PIANO REGOLATORE GENERALE
DEL
COMUNE DI MOLVENO
(Provincia di Trento)

VARIANTE 2018

RELAZIONE DI CONTRODEDUZIONE
RECEPIMENTO PRESCRIZIONI

Al Verbale di Conferenza Pianificazione n. 36/19
di data 02/09/2019, e pareri di data 10/07/2020 e 13/08/2020

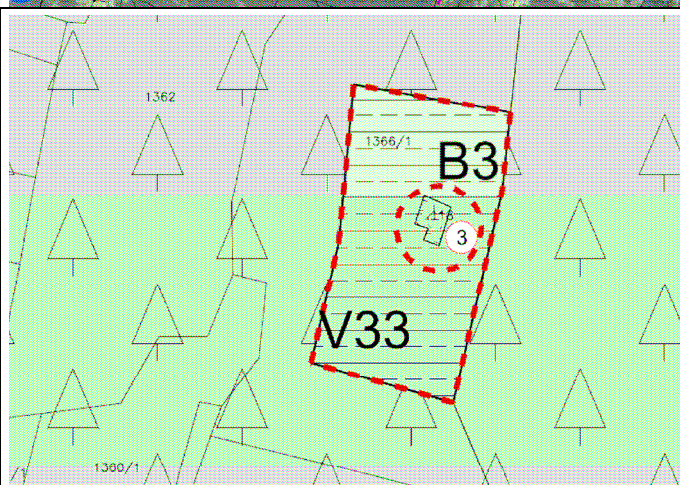
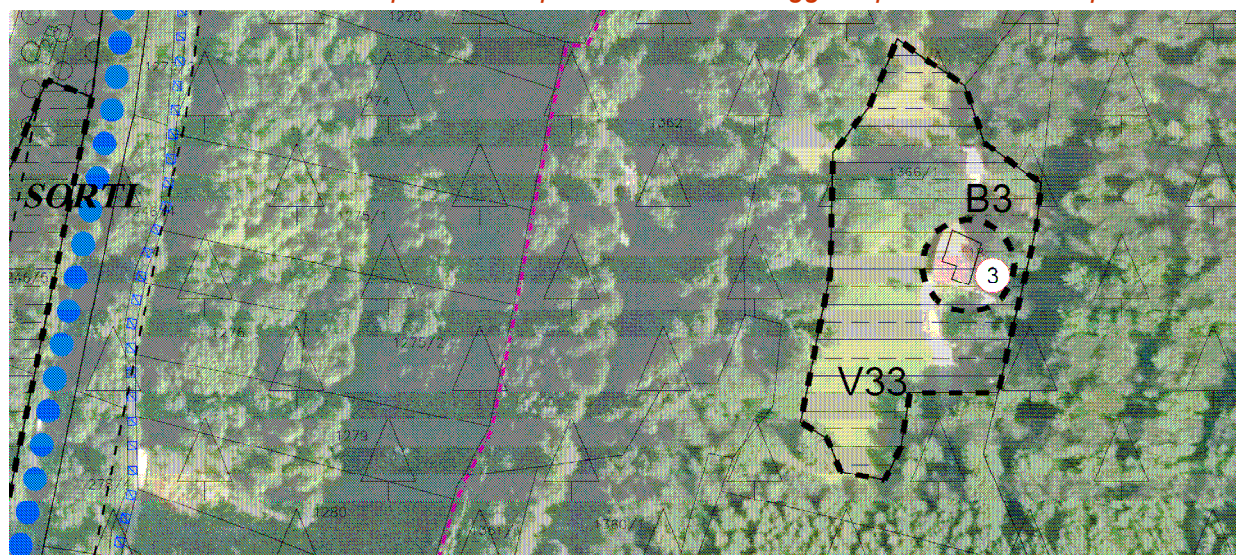
La variante, che prevede l'eliminazione della previsione di un parcheggio pubblico.

L'area oggetto di rettifica delle previsioni urbanistiche è già stata oggetto di interventi di edificazione supportati da Studio di Compatibilità che viene allegato alla documentazione di adozione definitiva.

In ADOZIONE DEFINITIVA la cartografia e le norme vengono integrate con specifico riferimento normativo (shape Z602) che rinvia all'articolo 98.2.17

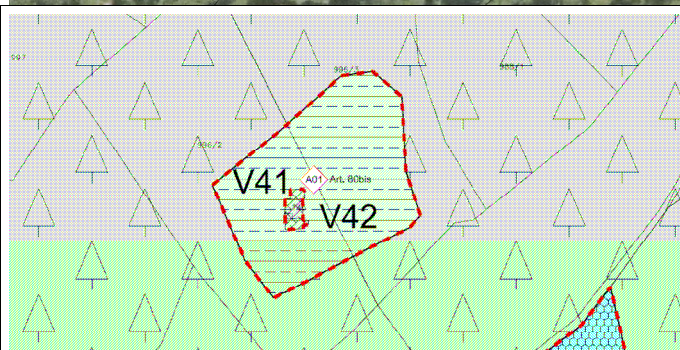
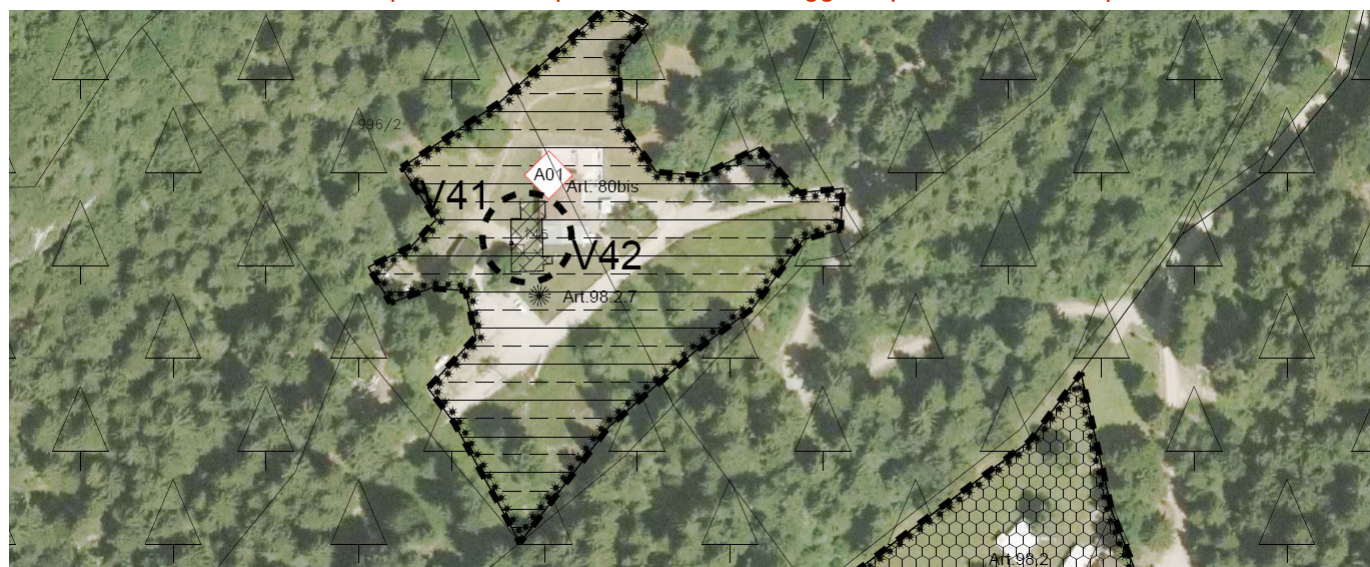
Urbanistica con nota prot.n. 642629 di data 17 ottobre 2019 e non presente negli allegati della delibera del commissario ad acta n.01 di data 03 luglio 2019. Si segnala, comunque, la necessità che tale studio sia allegato in sede di adozione definitiva del prg.

La variante viene confermata visti i risultati contenuti nello studio di compatibilità allegato agli elaborati di adozione definitiva.

In ADOZIONE DEFINITIVA la cartografia e le norme vengono integrate con specifico riferimento normativo (shape Z602) che rinvia all'articolo 98.2.6.

V42

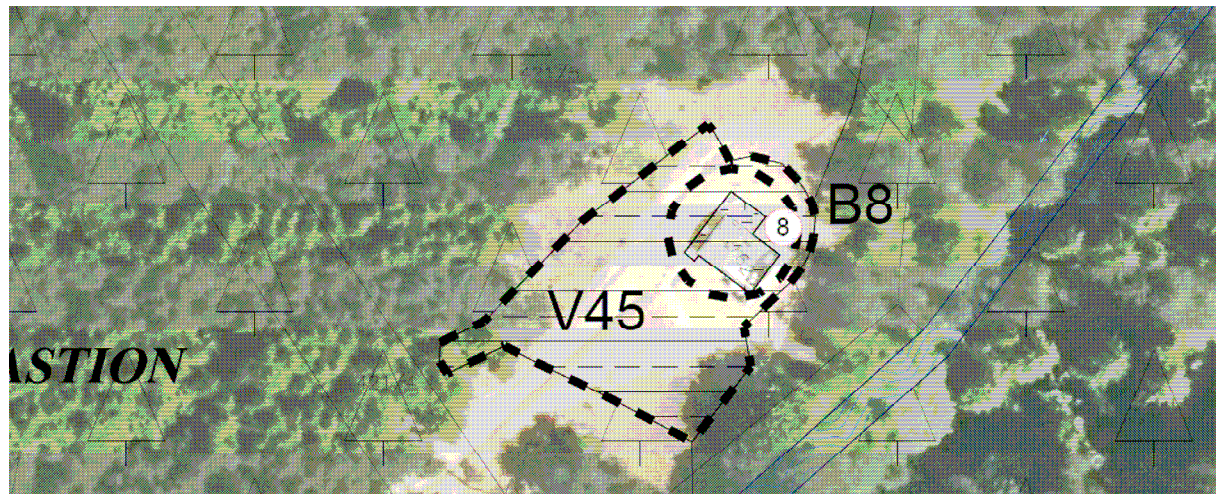
Il Servizio Geologico segnala che l'area in variante ricade nella zona di protezione della sorgente con CODSOR 9311, della Carta delle Risorse Idriche del PUP.

In ADOZIONE DEFINITIVA la cartografia e le norme vengono integrate con specifico riferimento normativo (shape Z602) che rinvia all'articolo 98.2.7.

V45

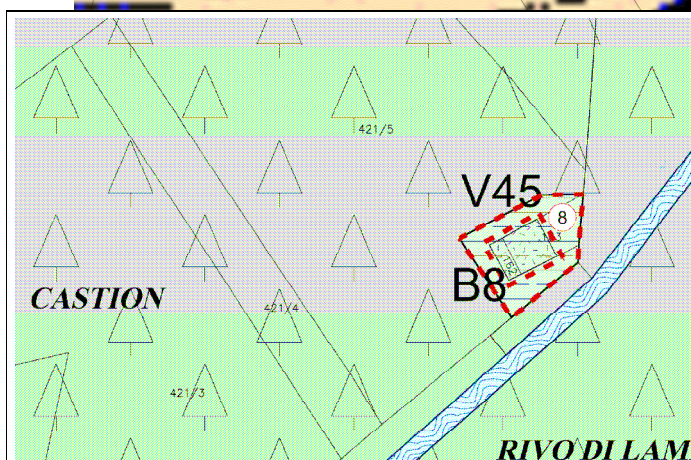
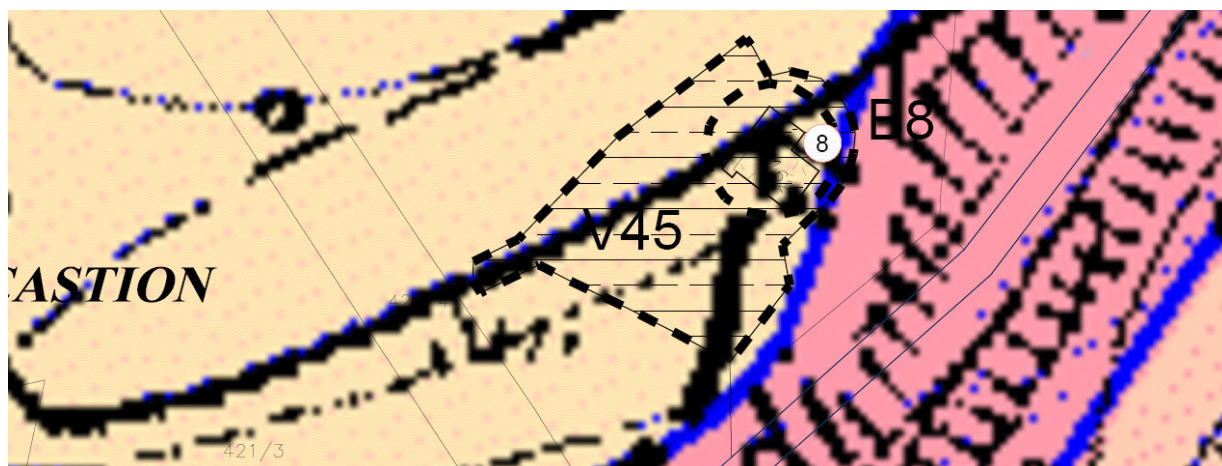
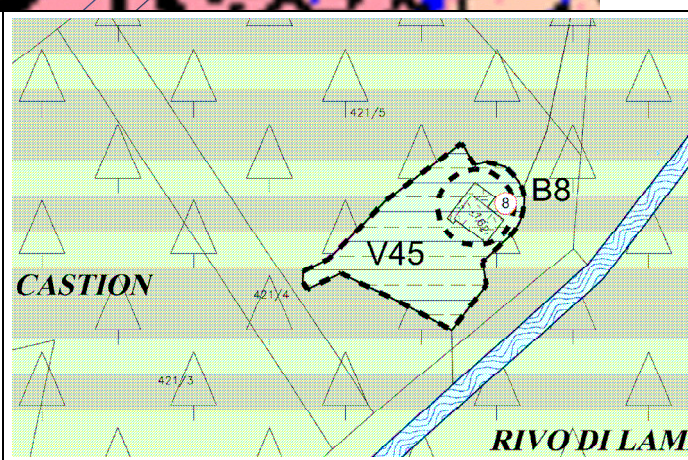
NEGATIVO in quanto ricadente in area elevata pericolosità per la Carta di Sintesi Geologica del PUP. Il Servizio Foreste e fauna esprime parere **NEGATIVO** in quanto si tratta di area pertinenziale di un edificio in bosco e come tale, autorizzata all'uso esclusivamente pertinenziale dell'edificio, il quale, peraltro, non possiede una destinazione agricola. Segnala, inoltre, che il perimetro della variante non corrisponde allo stato dei luoghi e chiede che venga rideterminato.

La variante prevede il riconoscimento dell'area prativa sulla base di quanto autorizzato Determina Servizio Foreste e Fauna n. 28 di data 21/01/2020.

In ADOZIONE DEFINITIVA si provvede a inserire il nuovo frazionamento catastale che pone la p.ed. 162 al di fuori dell'area ad elevata pericolosità del PGUAP.

V47

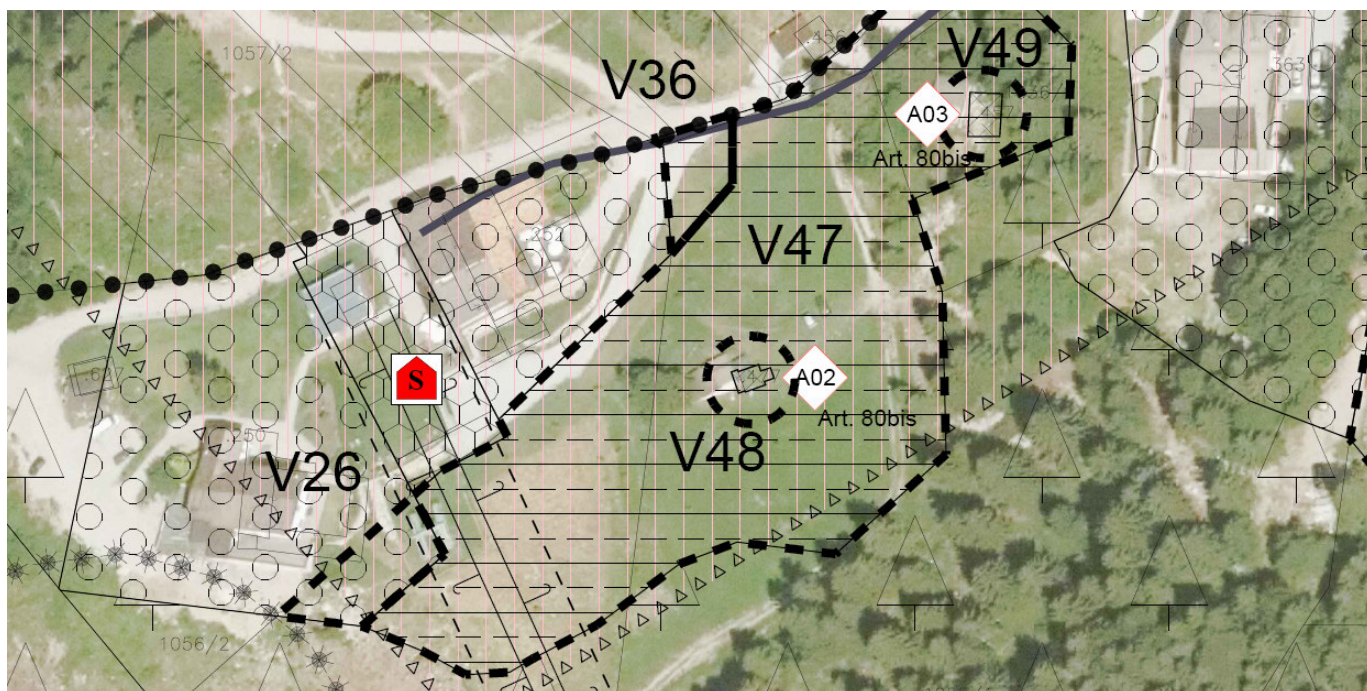
Il Servizio Foreste e fauna esprime parere **NEGATIVO** in quanto si tratta di area pertinenziale di un edificio in bosco e, come tale, autorizzata all'uso esclusivamente pertinenziale dell'edificio, il quale, peraltro, non possiede una destinazione agricola.

La superficie che non presenta alberature è maggiore di 2.000 mq e la sua individuazione, fedele allo stato attuale rilevabile dalla foto aerea dal 2015, risulta compatibile con la norma provinciale L.P. 11/2007.

In ADOZIONE DEFINITIVA si provvede a perimetrare con maggiore precisione l'area prativa comprendendo all'interno della stessa le aree già oggetto di autorizzazione al cambio di coltura come da Autorizzazione del competente Servizio foreste n. 372/13bis di data 23/12/2013

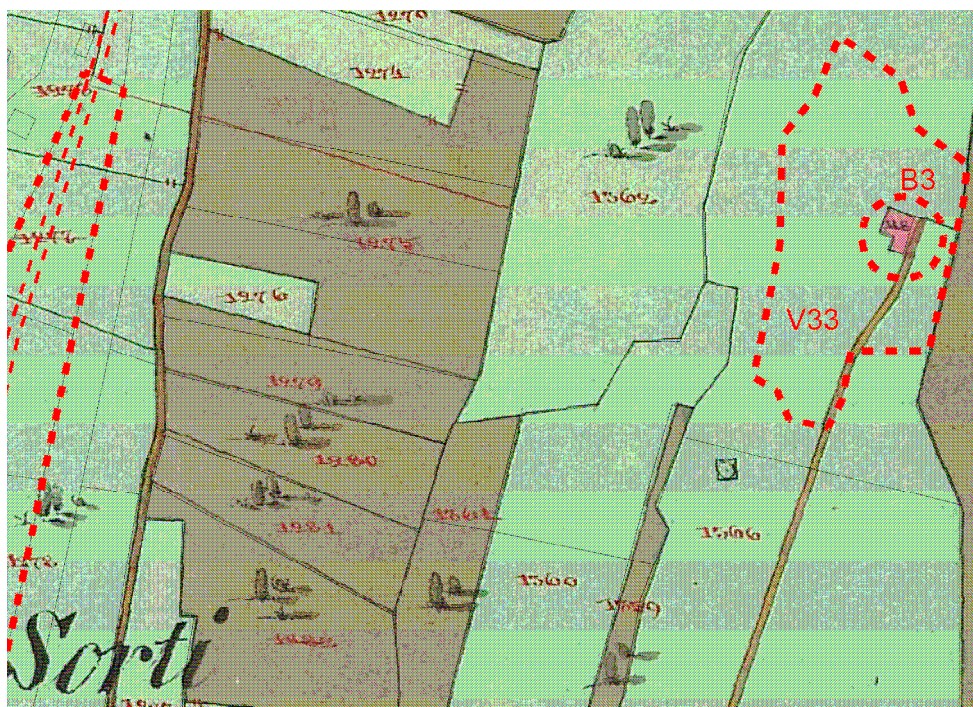
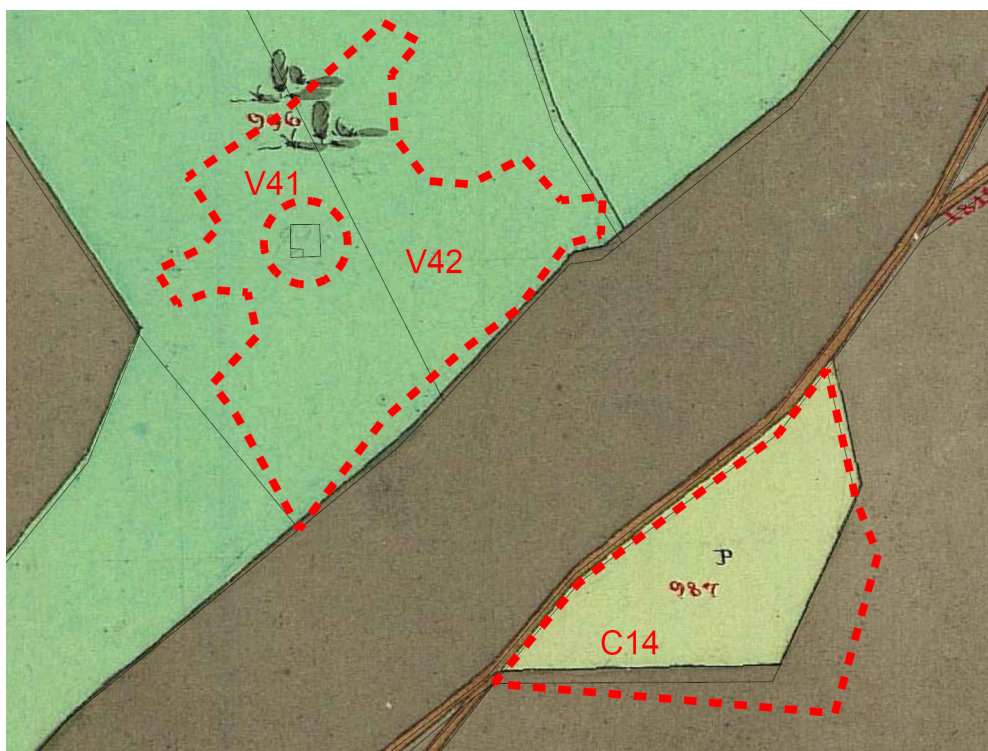
Si prende atto della ripermimetrazione delle varianti V41 e V33, tuttavia si ribadisce il parere negativo alla trasformazione in area agricola delle pertinenze di edifici in area a bosco.

La perimetrazione è stata effettuata sulla base di verifiche sul posto confortate dalle foto aeree come anche richiesto dal Servizio foreste che non contesta tale individuazione. La individuazione delle aree prative è stata inserita in ambiti dove il bosco non è mai esistito storicamente, e riguarda ambiti prativi residui di notevole dimensione (superiore comunque ai 2.000 mq.) per i quali la destinazione agricola risulta corretta non avendo nessuna intenzione l'amministrazione comunale a promuovere il rimboschimento naturale dell'intero territorio.
